Sagsnummer 975051

Svar på naboorientering om dispensation fra lokalplan nr. 512 for etablering af 3 nye boliger i tagetagen samt opdeling på 4. sal i Tordenskjoldsgade 19.

Billede 1: Porten til Gammelholm

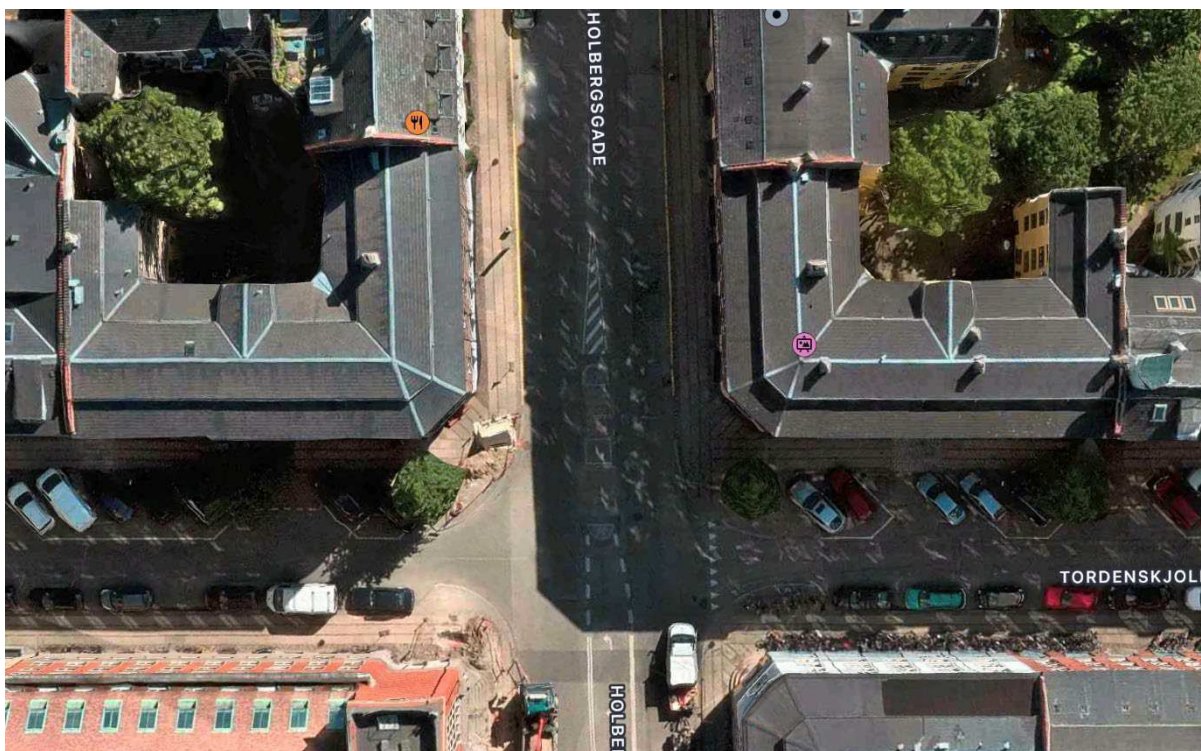
Tordenskjoldsgade 19/Holbergsgade 5 er netop kendetegnet i sin symmetriske karakter og næsten identiske spejlede kopi beliggende overfor i Tordenskjoldsgade 21/Holbergsgade 8-12. Disse to næsten identiske bygning danner til sammen "Porten til Gammelholm". Begge bygninger er bevaringsværdige og kategoriseret SAVE 3 hvor det vigtigste forhold er at bevare er geometrien.

Størrelse, form, antal og placering af vinduer og porte i de to bygninger er næsten identiske fra 1. sal til kvist og det unikke og specielle forskudte sadeltage fuldender symmetrien.

Ved at ændre taget på Tordenskjoldsgade 19 til et stejlere københavnertag med karnapper og samtidig forøge højden af taget vil helhedsvirkningen af Porten til Gammelholm forevig være forsvundet. Lokalplanen viser på kort 2 side 36 at bygninger stadig betragtes som bevaringsværdige. Måske skulle man frede begge bygninger helt for eftertiden?

Billede 2: Tordenskjoldsgade 19 til venstre, Tordenskjoldsgade 21 til højre

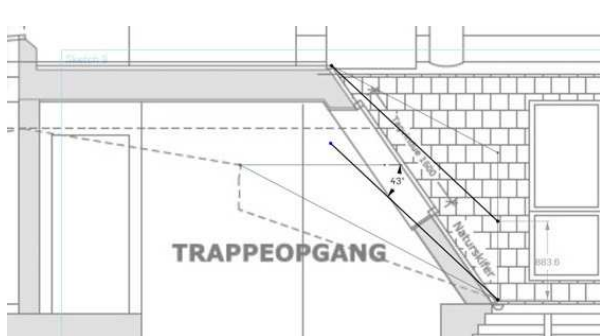
Set ovenfra er symmetrien gennemført til mindste detalje. Selv skorstene på Tordenskjoldsgade 19 er placeret som på Tordenskjoldsgade 21.

Billede 3: Solvinkel 21. juni, skygge 884 mm

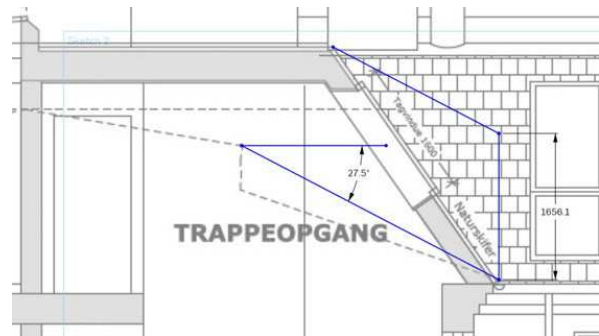
- 21. juni står solen højest og når den står vinkelret på bygning mod Tordenskjoldsgade (16:40) er solvinklen 43 grader. 700 mm forhøjelse af taget vil kaste en skygge 884 mm højere oppe på vores bygning (best case).
- Den 28. august kl. 16:40 vil solvinklen være 27,5 grad og solen vil flugte med de to tagkanter på eksisterende tag og 700 mm forhøjelse af taget vil kaste en skygge 1656 mm højere oppe på vores bygning ca svarende til et vinduesparti (worst case)

Billede 4: Solvinkel 28 august, skygge 1656 mm

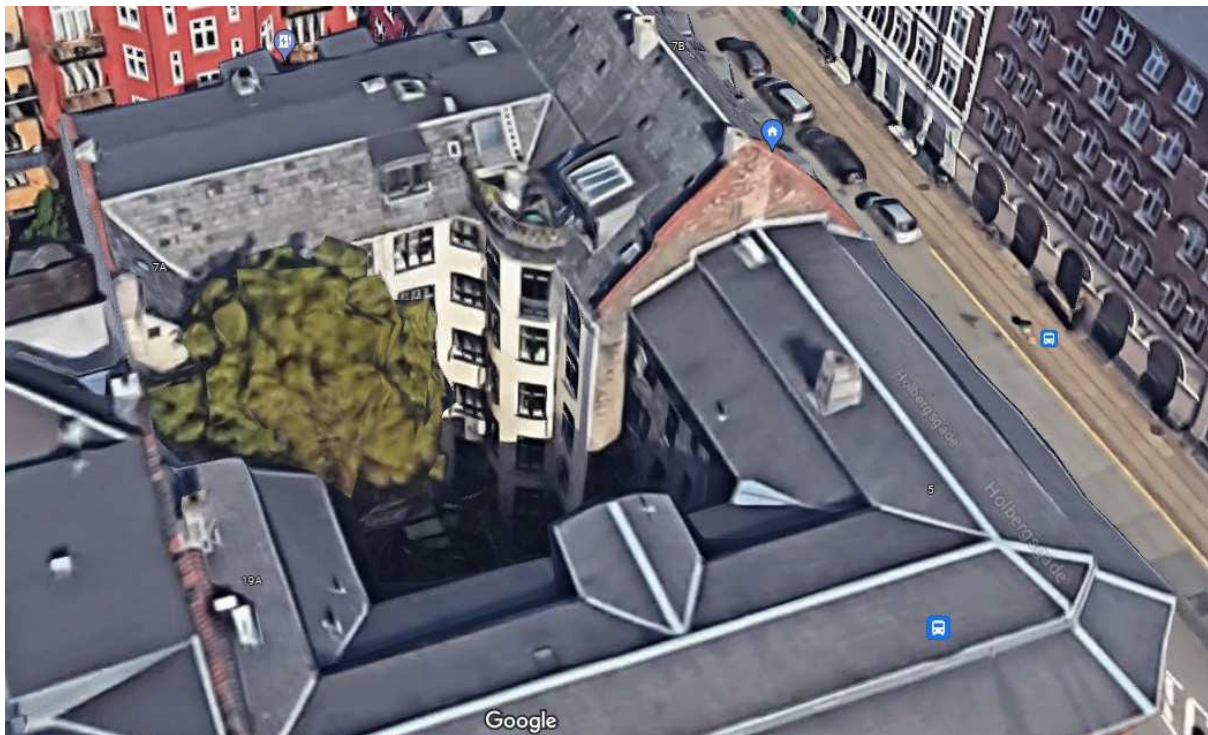
At skyggen på baghuset til Tordenskjoldsgade 7 rykkes næste 1,7 meter op er en væsentlig ændring som reelt vil forhindre en hel etage at få sollys samtidig med at hele gården formørkes.
